**Avis de la Mission régionale d'autorité environnementale
de la région Nouvelle-Aquitaine sur
le projet de parc éolien de 9 éoliennes de La Vallée
sur la commune de Les Eduts (17)**

n°MRAe 2019APNA75

dossier P-2018-6096

Localisation du projet :	Commune de Les Eduts (17)
Maître(s) d'ouvrage(s) :	Société Enertrag
Avis émis à la demande de l'Autorité décisionnaire :	Préfet de la Charente-Maritime
en date du :	06 mars 2019
Dans le cadre de la procédure d'autorisation :	Autorisation environnementale

Cartographie des enjeux hiérarchisés avifaune (carte de gauche) et chiroptères (carte de droite) - extrait de l'étude d'impact page 136 et 139

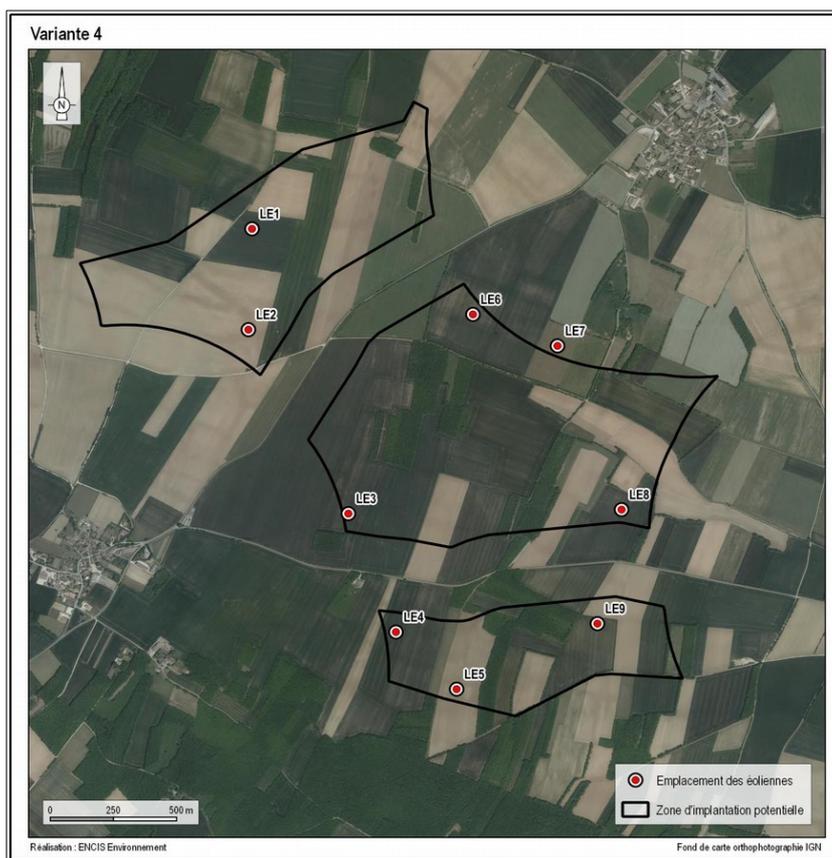
La MRAe souligne la qualité et la cohérence de l'analyse menée. Une interrogation méthodologique demeure cependant concernant le secteur sud de la ZIP, où la pie-grièche est susceptible de nicher. Compte tenu de l'analyse réalisée et des critères de qualification des niveaux d'enjeu pour l'avifaune, la qualification d' « enjeu faible » ne semble pas adaptée.

Source : Étude d'impact, page 153

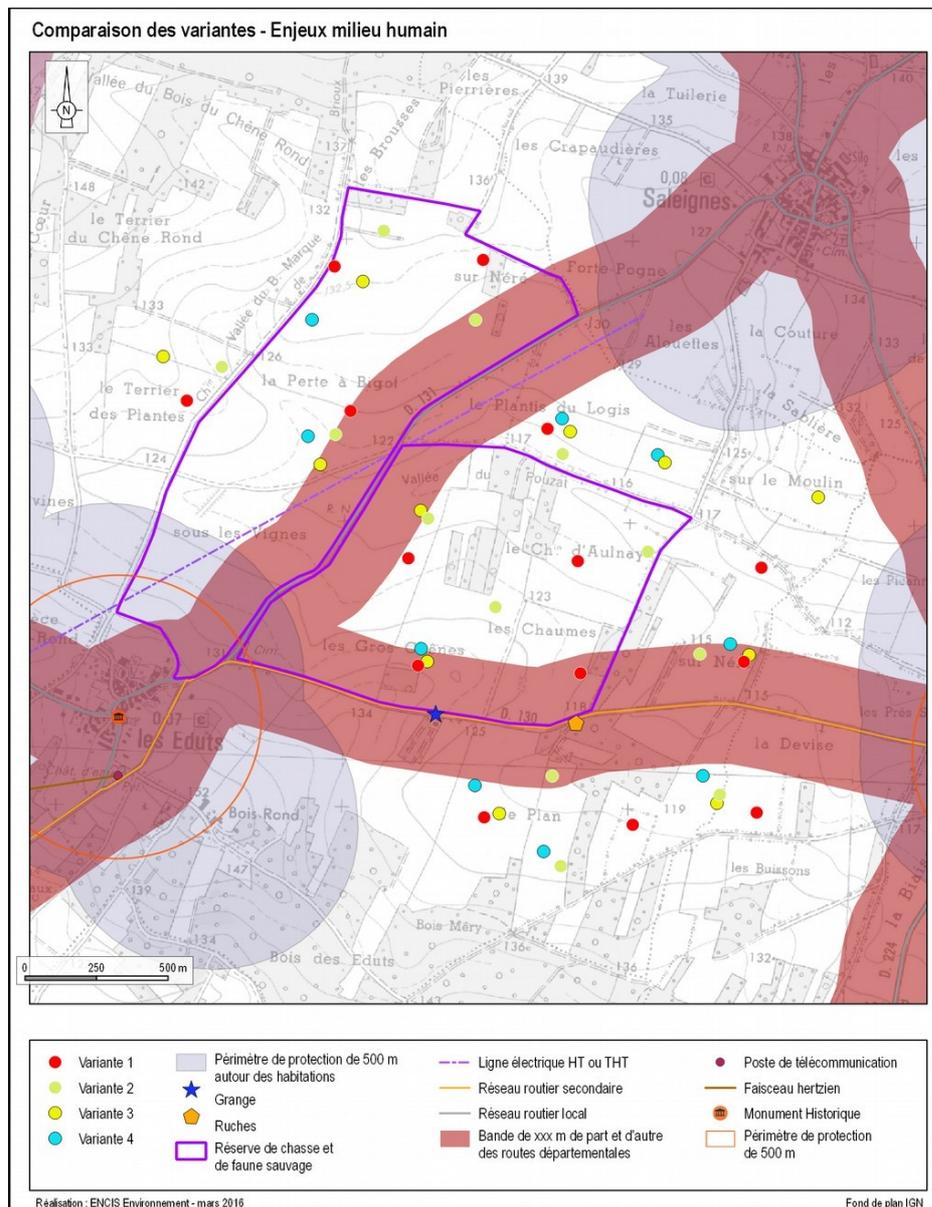
La méthodologie de choix des variantes étudiées, et de comparaison des variantes entre elles reste cependant peu explicitée et se révèle non convaincante en l'état.

La MRAe note que l'étude de variantes, malgré la méthodologie annoncée, ne prend pas en considération l'état initial du milieu naturel et les enjeux associés. Or trois aérogénérateurs (LE1, LE2 et LE3) sont situés dans une zone à enjeu fort pour l'avifaune.

Il apparaît donc nécessaire d'étudier des choix alternatifs d'implantation des aérogénérateurs qui puissent permettre des évitements et des réductions d'impacts plus complets sur le milieu naturel. Les combinaisons des variantes possibles, après élimination des implantations ne respectant pas les distances aux routes, pourraient par exemple être examinées.

La MRAe demande à ce que le choix d'implantation des éoliennes LE1, LE2 et LE3 donne lieu à une poursuite de la démarche d'évitement-réduction d'impact. Cet approfondissement devra permettre d'aboutir à une conception de projet correspondant de façon plus pertinente aux enjeux mis en évidence dans l'état initial de l'étude d'impact.
